Informationsveranstaltung zur Gestaltung des Marktplatzes am 09.01.2012 im Rathaussaal der Gemeinde Edewecht

Neugestaltung des Marktplatzes

Marktplatzgestaltung

Baubeschreibung Gestaltungs- und Materialkonzept Marktplatz Edewecht

Parkplatz - Variante 1

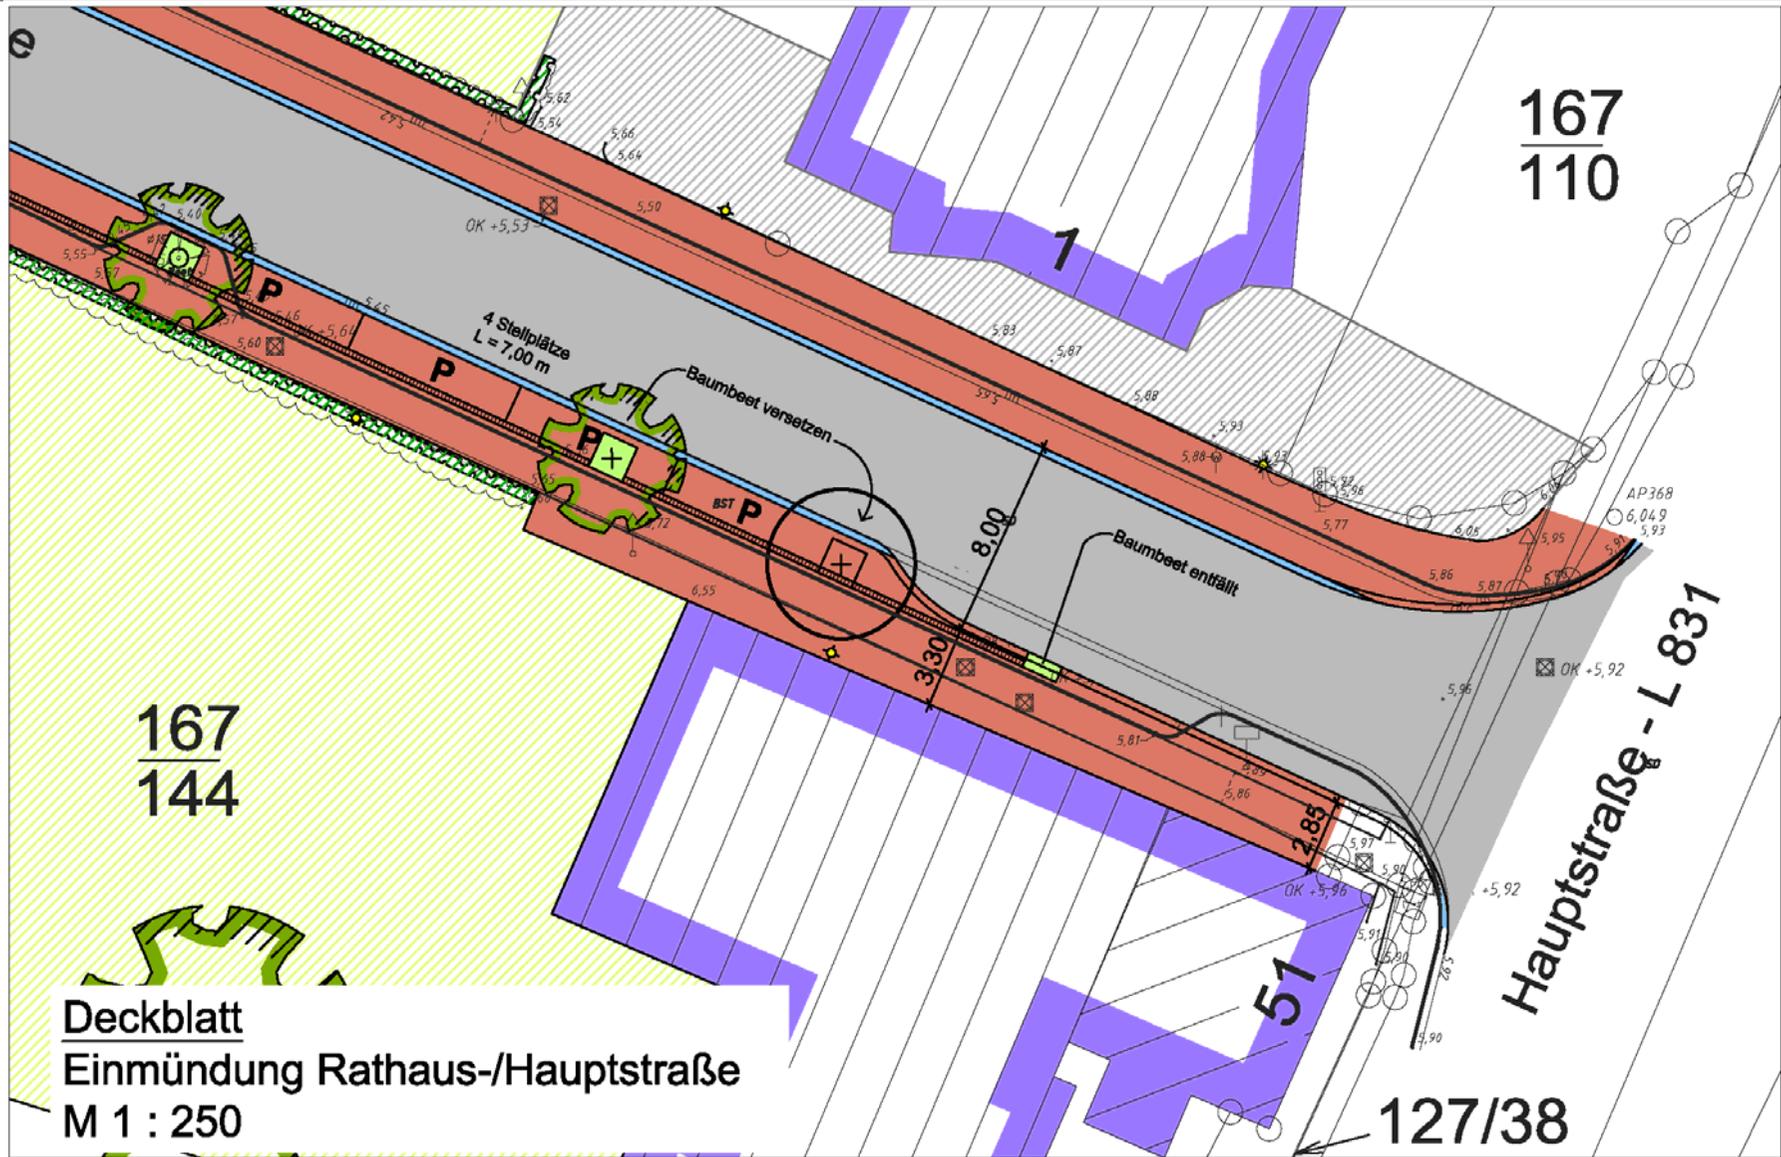
..... führt aus, dass die Gemeinde keine weiteren Flächen des Marktplatzes abgeben sollte. Der Bedarf der notwendigen Parkplätze sollte genau ermittelt werden. Es bestehe ein hoher Parkplatzbedarf.

..... macht ebenfalls anhand von Beispielen den hohen Bedarf an Parkplätzen deutlich (Tagesausflügler/Busfahrten etc.).

... unterstreicht noch einmal, dass Parkflächen ausreichend zur Verfügung stehen müssen. Diese müssen leicht zu erreichen und leicht zu verlassen sein. Es müsse an die Mitarbeiter des Rathauses, die Besucher des Rathauses, die Besucher für besondere Veranstaltungen im Rathaus, die Tagesausflügler, Mehrtagesausflügler und Fahrgemeinschaften gedacht werden, und nicht zu vergessen seien die drei Kirchen in unmittelbarer Umgebung. Man könne sich auch nicht auf die Parkplätze von Aldi, Edeka und Rossmann verlassen, denn diese könnten ihre Flächen ggf. absperren. Der Blick sollte auch auf Nachbargemeinden wie z.B. die Stadt Westerstede gerichtet werden, wo ein attraktiver Marktplatz entstanden sei und der Omnibusparkplatz ebenfalls gut integriert sei. **BM Lausch** führt dazu aus, dass das Bestreben der Planungen sei, 60–70 Parkplätze zu schaffen. Nach den derzeitigen Bedürfnissen (Konfirmationen, Kommunionen, Hochzeiten, Beerdigungen, Landfrauen etc.), die es in Edewecht gibt, sind die vorgesehenen Parkplätze ausreichend. Was die öffentlichen Buslinien anbelangt, laufen diese in Edewecht vorwiegend entlang der Landesstraßen, nicht aber über die Rathausstraße. Eine Änderung sei hierzu nicht zu erwarten und auch nicht zweckmäßig.

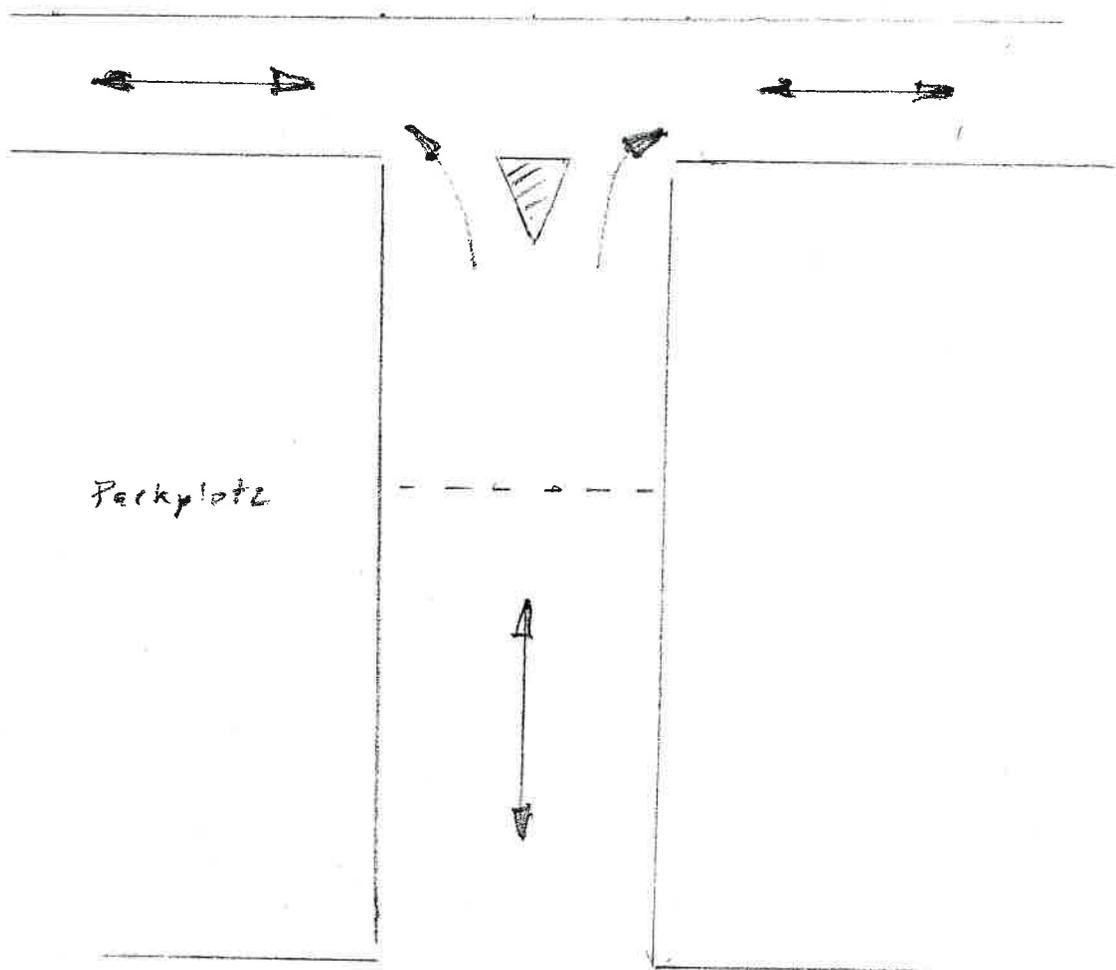
in die weiterführende Debatte für die zukünftige Marktplatzgestaltung erlaube ich mir meinen Vorschlag aus der Sitzung vom 09. des Monats, betreff eines zentralen Rondells, etwas abzuändern bzw. zu präzisieren.

Die Zu- und Abfahrt zum künftigen Markt / Rathausplatz erfolgt wie bisher gegenläufig von der Oldenburger- und der Hauptstrasse über die Ampelanlage, jedoch nur noch bis zu den linker Hand, gegenüber der kath. Kirche, sich befindenden Parkplätzen.

Ab da, bis zum, als Marktmittelpunkt gestalteten Verteilerdreieck, nur noch einspurig. Das Verteilerdreieck, mit der Spitze Richtung Oldenburger Straße lenkt dann, rechts Richtung Rathaus und der Straße "Hinter der Kirche", und links ab Richtung Aldi / Rossmann. Die bereits vorhandene Querspange, Rathaus Straße / Hinter der Kirche ist dann, wie bisher, gegenläufig zu befahren.

Eine Ableitung des Querspangenverkehrs könnte, 1. über die Bahnhofstrasse, und 2. über die Eichenallee wieder zur Hauptstrasse erfolgen. Die jeweiligen Einführungen in die Hauptstrasse müssten dann jedoch einen entsprechend größeren Radius erhalten. Wenn verkehrstechnisch notwendig, dann ausgestattet mit einer Bedarfsampel.

Die Gestaltung, des als neuer Mittelpunkt fungierenden Verteilerdreiecks, könnte - als Erinnerung an die alten Edewechter Schiffswerften - eine in See stechende „Schaluppe“ darstellen, die Spitze des Verteilerdreiecks als *Schiffsbug*. Eine eventuelle Verlegung der Plastik vom Kossendey-Areal sollte man prüfen.

Ein weiterer Vorschlagpunkt wäre die Öffnung der sich gen Süden abgrenzenden Baumallee. Bei dem jetzigen Planungszustand blickt man, von der Bahnhofstrasse, Aldi / Rossmann kommend, auf eine Wand von Bäumen mit einem schmalen Durchlass. Warum nicht einen, sich gen Süden öffnenden großen Radius schaffen, dessen Seitenflanken ebenfalls mit Bäumen bepflanzt sind? Es wäre dann jetzt schon eine erfreuliche „*Einladungsgeste*“ gegenüber dem kommenden Sanierungsgebiet Stadtmitte, ohne sich gleich von Anfang an dorthin abzuschotten.
